**GMINA MIASTO WĄBRZEŹNO**  
ul. Wolności 18  
87 – 200 Wąbrzeźno  
NIP 878 179 41 85

### WYJAŚNIENIA TREŚCI SIWZ

Dotyczy postępowania o udzielenie zamówienia publicznego prowadzonego w trybie przetargu nieograniczonego na zadanie pn.: „**Ścieżki pieszorowerowe – alternatywa dla komunikacji samochodowej**”

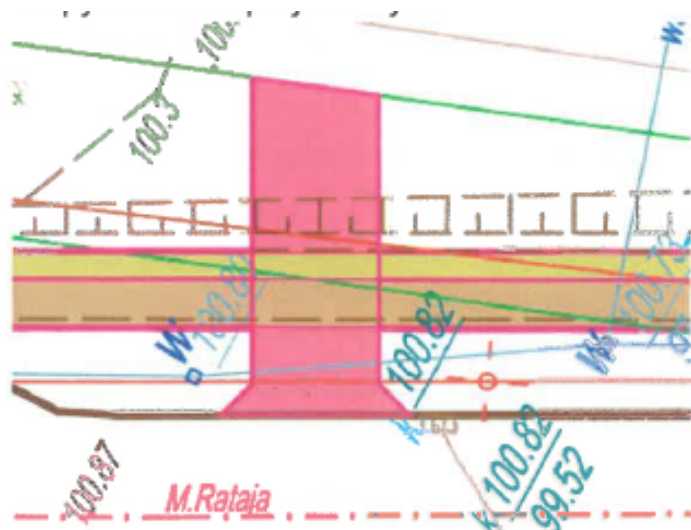
14. Prosimy o odpowiedź co oznacza różowa linia biegnąca wzdłuż projektowanych ścieżek oraz zamykająca obwiednie zjazdów na ulicy Macieja Rataja (zgodnie z załączonym rysunkiem) – brak oznaczenia w legendzie PZT dot. arkusza D1 – jednocześnie nadmieniamy iż nie jest to element mapy do celów projektowych.

**Odpowiedź:** Linia ta nic nie oznacza na tym projekcie.
